Adopter une résolution autorisant l'installation d'enseignes sur les façades d'un bâtiment situé au 311, rue Sainte-Catherine Est, en vertu du Règlement sur les projets particuliers de construction, de modification ou d'occupation d'un immeuble (Salle Pierre-Mercure - Centre Pierre-Péladeau, UQAM) - Projet de résolution

Objet : Adopter une résolution autorisant l'installation d'enseignes sur les façades d'un bâtiment situé au 311, rue Sainte-Catherine Est, en vertu du Règlement sur les projets particuliers de construction, de modification ou d'occupation d'un immeuble (Salle Pierre-Mercure – Centre Pierre-Péladeau, UQAM)

COMITÉ CONSULTATIF D'URBANISME
 12 juin 2025
 3003543715
 4.2.1

Élévation de Maisonneuve

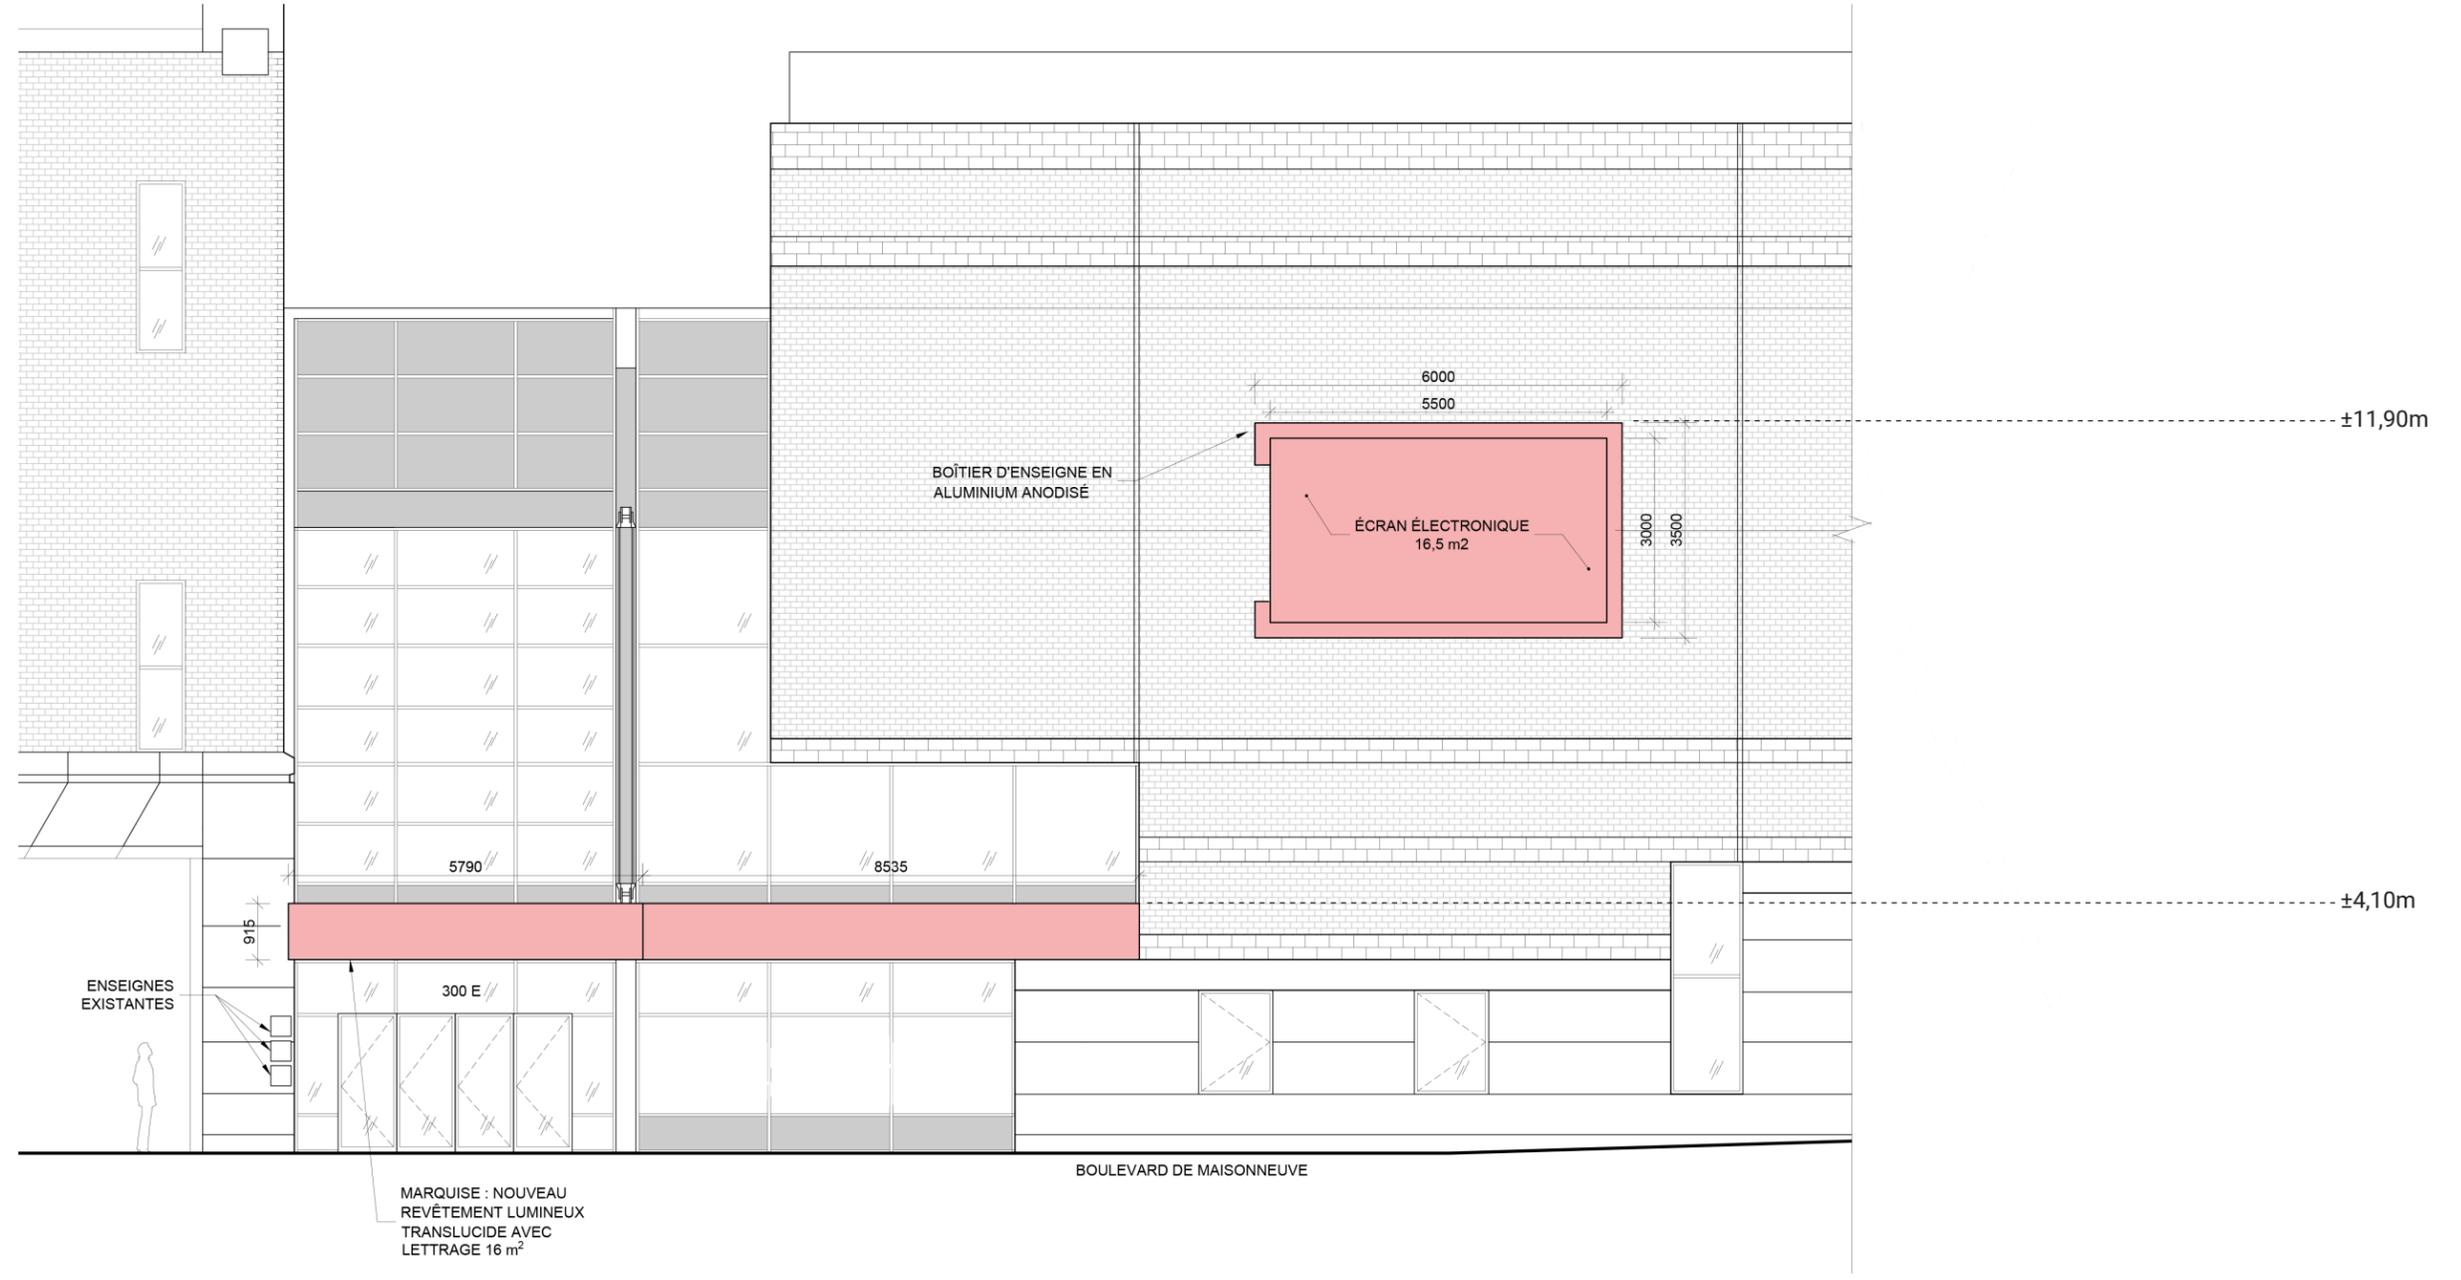
- Le nombre des enseignes installées en façade sur le boulevard De Maisonneuve est porté à 5, alors que le maximum autorisé y est de 3 enseignes ;
- L'enseigne électronique est installée sur la façade à un emplacement autre que l'entablement entre le haut des portes ou fenêtres du rez-de-chaussée et l'allège des fenêtres du niveau supérieur ;

- La hauteur de l'enseigne électronique est de 11,9 m alors qu'une telle enseigne ne peut dépasser 5,5 m ;
- L'enseigne électronique projetée de 1,5 m depuis le mur du bâtiment, contre 1 m de projection maximale autorisée pour une enseigne en saillie ;

- L'enseigne électronique mesure 1,5 m de profondeur sur 6 m de large, alors qu'une enseigne posée à plat doit avoir une profondeur maximale de 0,5 m et qu'une enseigne en saillie doit avoir une largeur maximale de 0,5 m ;

De plus, les membres souhaitent que l'angle de l'écran soient réduit et que sa luminosité soit ajustée à un seuil minimal, afin de limiter son impact visuel sur la rue et d'éviter une surenchère d'affichage électronique depuis la rue Saint-Denis.

Élévation de Sanguinet

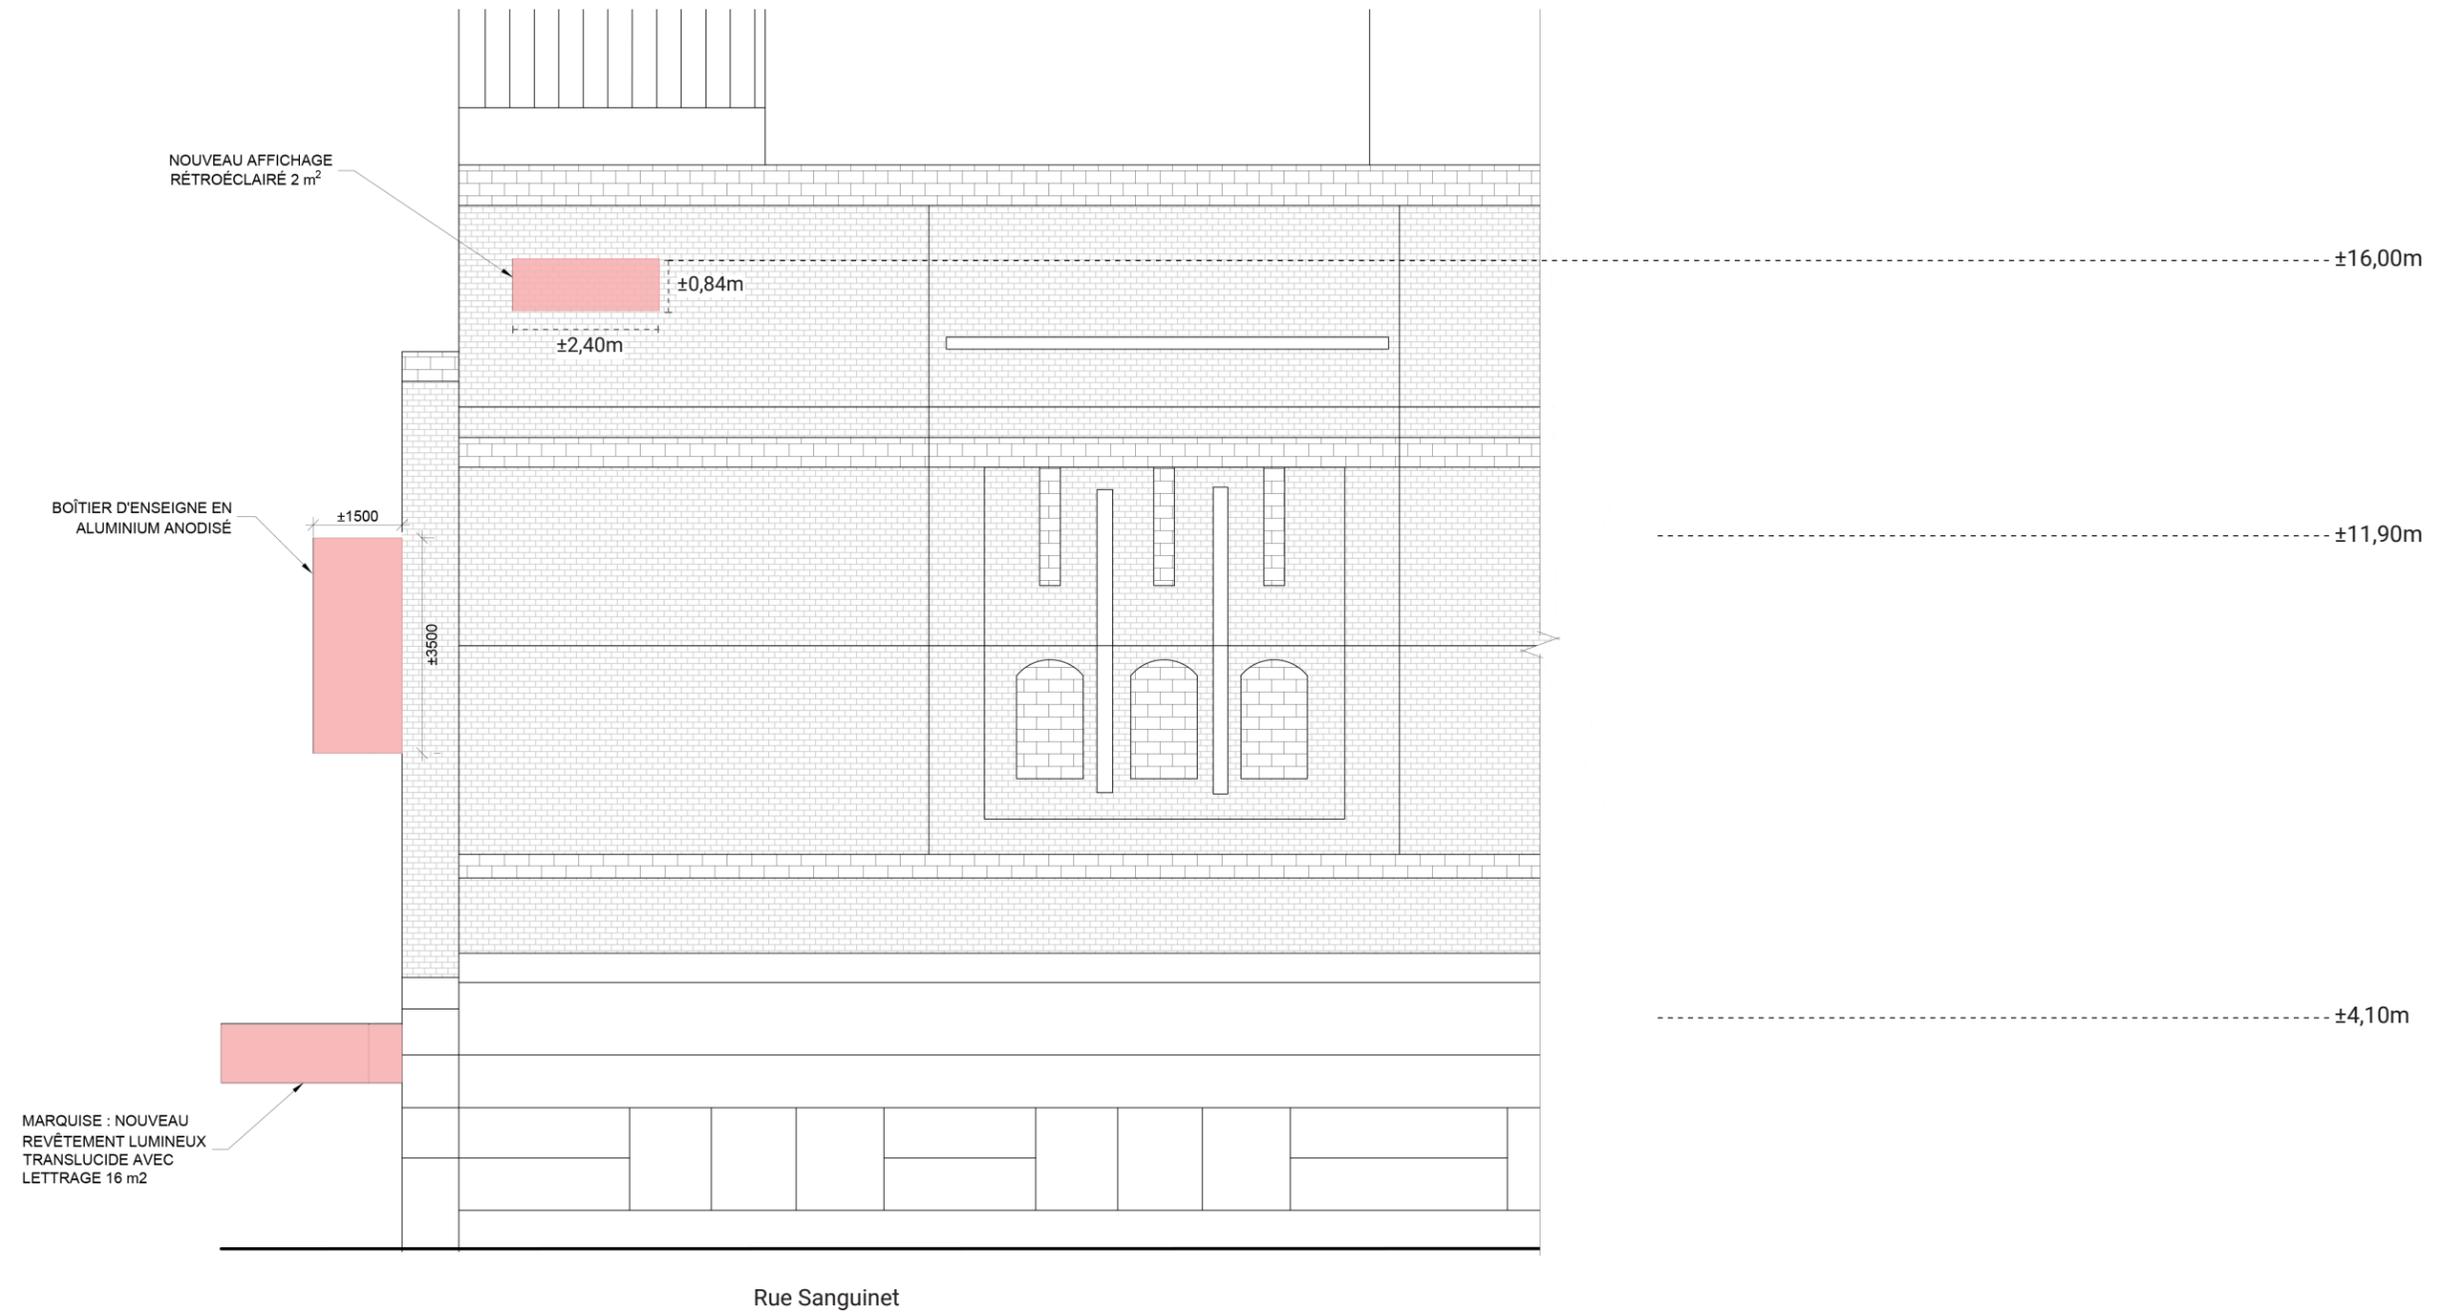
- L'enseigne au logo UQAM est à une hauteur de 15,6 m alors qu'une enseigne de cette superficie est uniquement autorisée à une hauteur supérieure à 16 m ;

- L'enseigne au logo UQAM a une surface de 2 m² alors que la surface maximale issue de la formule du règlement est de 1,76 m².

L'enseigne UQÀM, proposée sur la rue Sanguinet, est positionnée à une hauteur trop basse pour un nom d'immeuble, puisqu'il ne s'agit pas d'un bâtiment de grande hauteur. Or, elle est non-conforme au règlement dans le but de ne pas masquer les détails architecturaux en brique et en pierre artificielle du couronnement de la façade. La dérogation est justifiable puisqu'elle permet de l'identifier en tant que pavillon du campus de l'UQÀM sans nuire à l'architecture du bâtiment. Toutefois, il est recommandé de limiter sa superficie à 2 m², c'est-à-dire légèrement au-delà du maximum réglementaire (soit : 1,76 m²).

- la superficie maximale d'une enseigne de nom d'immeuble ou d'occupant d'immeuble installée sur la façade de la rue Sanguinet est de 2 m² ;
